**Avis délibéré en date du 14 janvier 2021
de la Mission régionale d'autorité environnementale d'Île-de-France
sur le projet d'extension du centre d'hébergement de données informatiques
exploité par la société « COLT Technology Services » situé aux Ulis (Essonne)**

Synthèse de l'avis

Figure 4: Plan masse de l'existant. En violet (annotations DRIEE) : éléments supprimés dans le cadre du projet, non décrits ni analysés dans l'étude d'impact. Source : pièce PC002_001 du dossier de demande de permis de construire

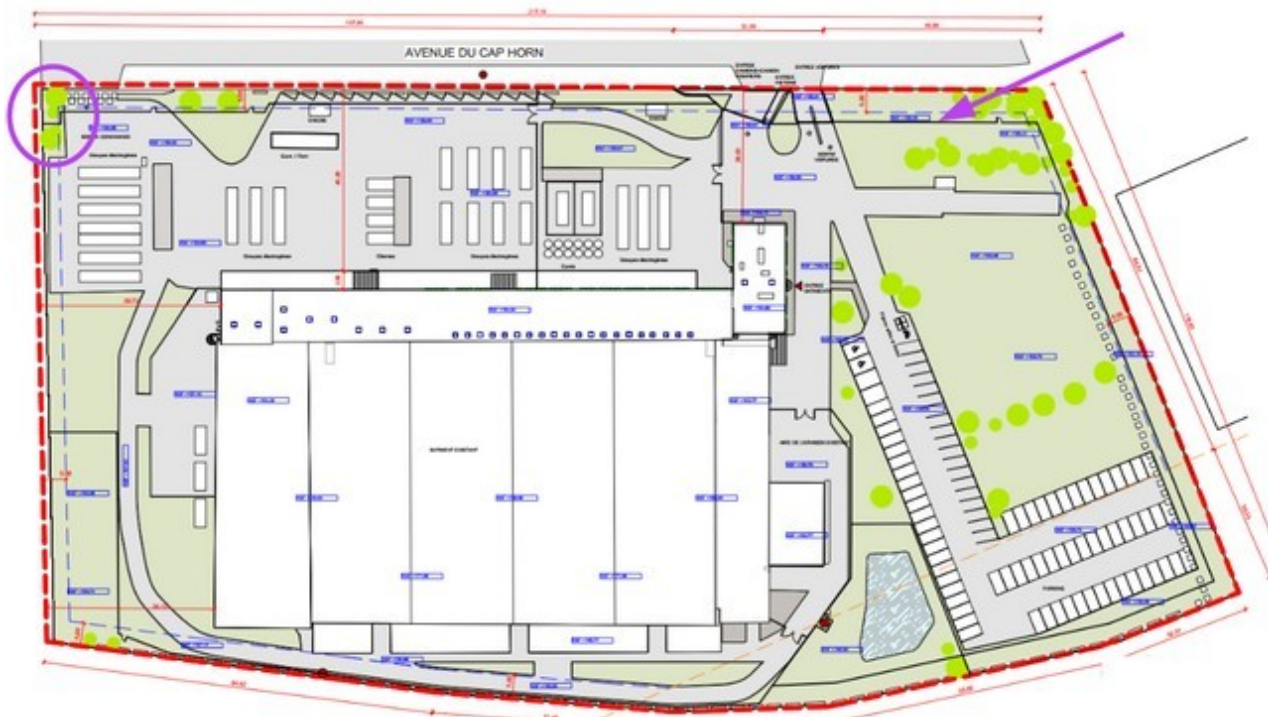
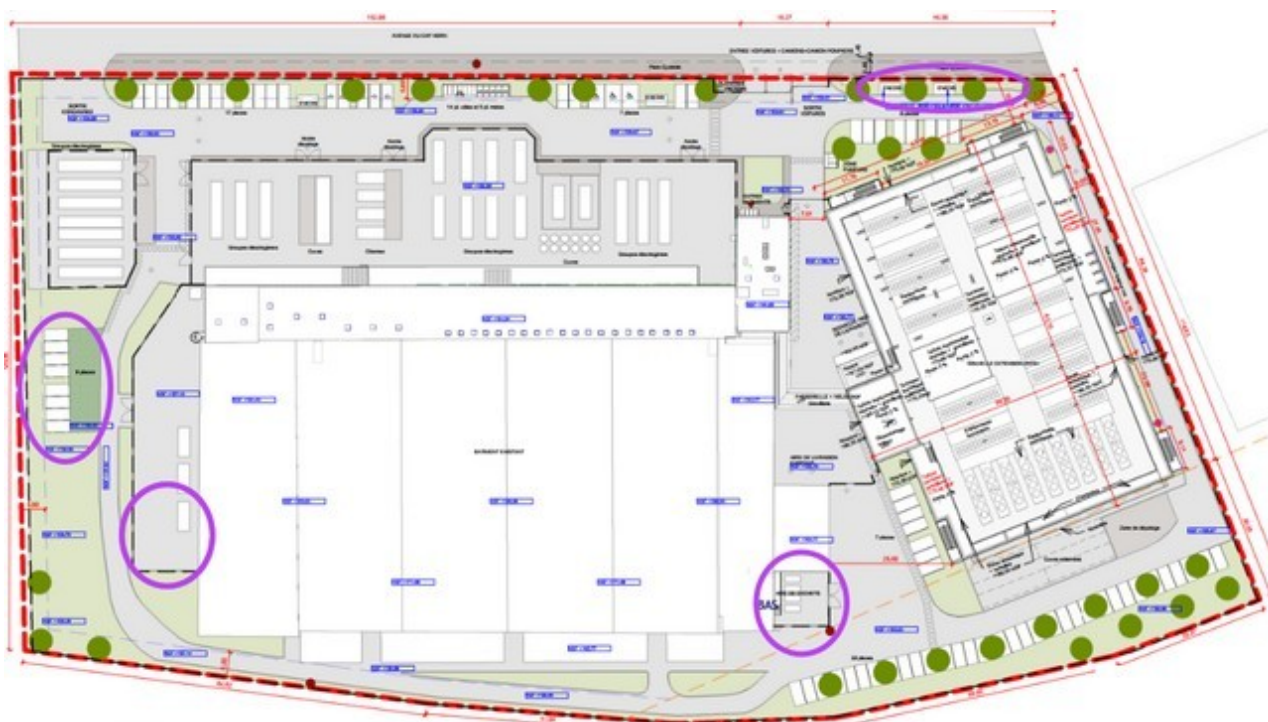
La MRAe constate que plusieurs autres composantes du projet, identifiables en comparant les plans masse de l'existant et du projet (pièces du dossier de permis de construire ; cf. figures 4 et 5), ne sont pas explicitement décrites comme telles et leurs incidences ne sont pas analysées dans l'étude d'impact. Il s'agit notamment de l'implantation d'équipements électriques (création de 2 postes de livraison électrique et de 14 postes de transformation en bordure nord du site¹²) et d'opérations en lien avec le réaménagement des espaces extérieurs (abattage d'arbres au nord-ouest du site ; déplacement et création de places de stationnement ; pose de clôtures autour des équipements techniques à l'extérieur du bâtiment existant ; suppression de la double clôture existante autour du site ; création d'une aire de déchets au sud-est du bâtiment existant¹³).

La MRAe rappelle que l'ensemble de ces composantes, nécessaires à la réalisation du projet, font partie intégrante du projet au sens de l'article L.122-1 du code de l'environnement¹⁴ et que l'étude d'impact doit porter sur le projet à appréhender dans sa globalité. Le périmètre du projet doit être clarifié dans l'étude d'impact et les incidences potentielles du projet doivent être analysées à cette échelle. Cette clarification paraît d'autant plus nécessaire que le projet a évolué et que certaines composantes, finalement abandonnées, sont encore mentionnées dans des parties du dossier (projet de suppression du merlon à l'ouest du site ; projet d'extension du data-hall DH1¹⁵).

- **de clarifier le périmètre du projet au sens de l'évaluation environnementale (article L.122-1 du code de l'environnement), en décrivant de façon exhaustive l'ensemble des composantes du projet, de préférence dans un chapitre dédié de l'étude d'impact ;**
- **de compléter l'analyse des incidences du projet en prenant en compte toutes ses composantes (notamment la création des postes électriques et des réseaux afférents).**

Figure 10: ERP et habitations aux abords du site (source : étude de danger, p.14, et annotations DRIEE)

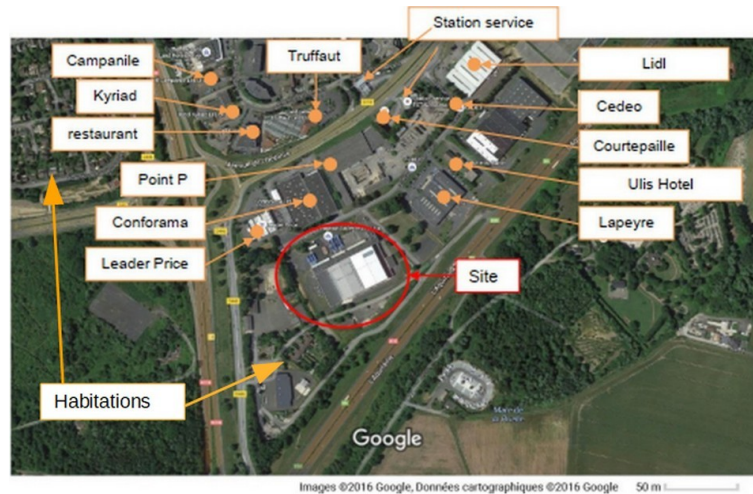
D'après l'étude de dangers (PJ 49), outre les logements de fonction situés à 20 mètres au sud-ouest du site, les premières habitations sont situées à 300 mètres au nord-ouest (lotissements). De nombreux établissements recevant du public (ERP) sont recensés autour du site, dont les plus proches sont situés entre 10 et 30 mètres (commerces de grande surface, station-service, hôtels).
